Ankenævnet *for* Forsikring

Den 7. april 2021 blev i sag nr. 94858:

k e n d e l s e :

Forsikringstageren er en andelsboligforening, der har tegnet bygningsforsikring. Af klageskema af 13/2 2020 til nævnet fremgår bl.a.:

Bemærkninger til Byg Erfablade som Gjensidige henviser til:

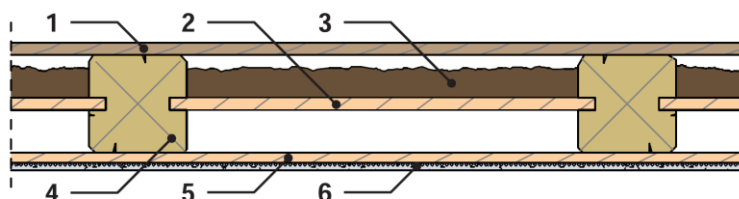
Indskudsbrædder ikke reetableret i de områder, jeg har kunne besigtige og entreprenøren har oplyst at der ikke er etableret nye indskudsbrædder men der er oplagt 2 mm ståltråd til fastholdelse af isolering. Der er tegn på, at lydgips spænder fra bjælke til bjælke og ikke er mellemunderstøttet, der er således alene fritspændende gipsplader udført som 15 mm lydgips mellem bjælkerne, der ses heller ikke fastgørelser på tværs af pladerne på entreprenørens kvalitetssikringsmateriale.

Denne konstruktion kan ikke umiddelbart sammenlignes med den konstruktion, som forsikrings-selskabet henviser til i Byg-Erfa bladet.

Detalje 2. Ombygget etageadskillelse.

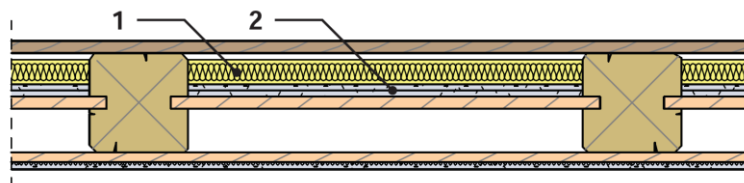
Lydisolation: $R'_w = 45-50$ dB, $L'_{n,w} = 63-75$ dB.

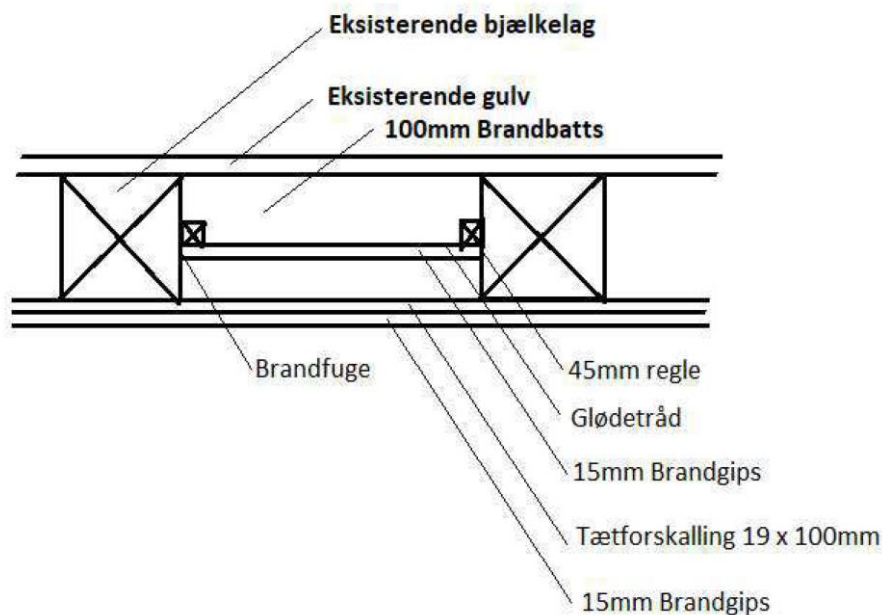
'Ifølge tegningen, selskabets bilag D, der vedhæftes nærværende skrivelse, er gipspladerne frit-hængende mellem bjælkerne. Dette følger ikke leverandørens anvisninger, hvor der skal være understøtninger og fastgørelse pr. max 450 mm. Ifølge entreprenørens udleverede kvalitetssikring bestående af 5 sider, der tillige vedhæftes nærværende skrivelse, ses ingen fastgørelse på tvært af pladerne. Der ses alene fugemasse i samlingerne.' "
